COMMISSION ROYALE DES MONUMENTS ET DES SITES
KONINKLIJKE COMMISSIE VOOR MONUMENTEN EN LANDSCHAPPEN

Objet : SAINT-GILLES. Avenue Ducpétiaux, 16

Demande de permis d'urbanisme portant sur des travaux de réaménagement intérieur et la modification de la façade avant et du volume de toiture.

Avis de la CRMS

Le n° 16 de l'avenue Ducpétiaux et ses voisins classés (©Google maps, 2014)

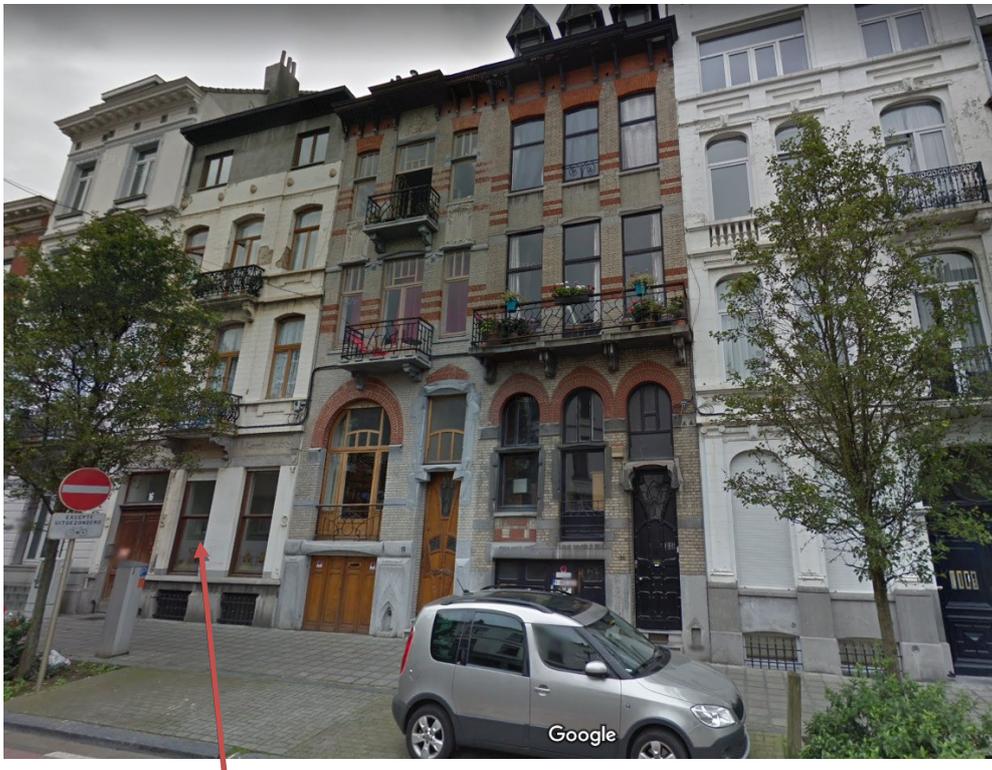
L'immeuble se situe dans la zone de protection de l'ensemble classé (AG du 06/07/2006) sis aux n^{os} 18 et 20 de l'avenue et composé de deux maisons d'inspiration Art Nouveau réalisées par l'architecte A. Van Waesberghe en 1898. De plus, cette zone est reprise dans le RCUZ « Quartier de l'Hôtel de Ville » couvrant une partie du cœur de Saint-Gilles.
